工程指示 / 要求簡箋(E.I.)

工程指示編號：EI / 1232 / 19

工程名稱：觀塘裕民坊

工程項目：生產趟門玉注意事項 (剔拉手和門框加防撞膠粒)

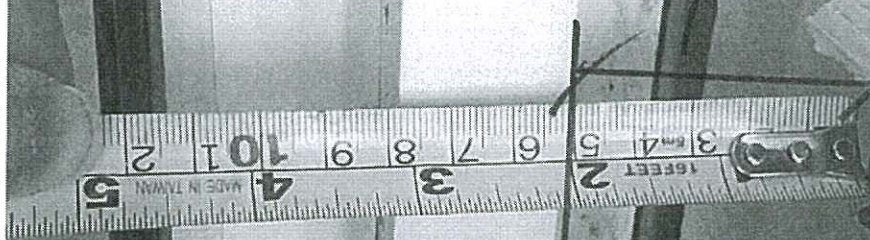
容易夾手

加 stopper 後  
門正和欄杆扶手  
保留 50mm 間距

門正扶手 避魚夾手

欄杆  
扶手

加 STOPPER 後，門玉和欄河扶手保留 50mm 間距，避免夾手
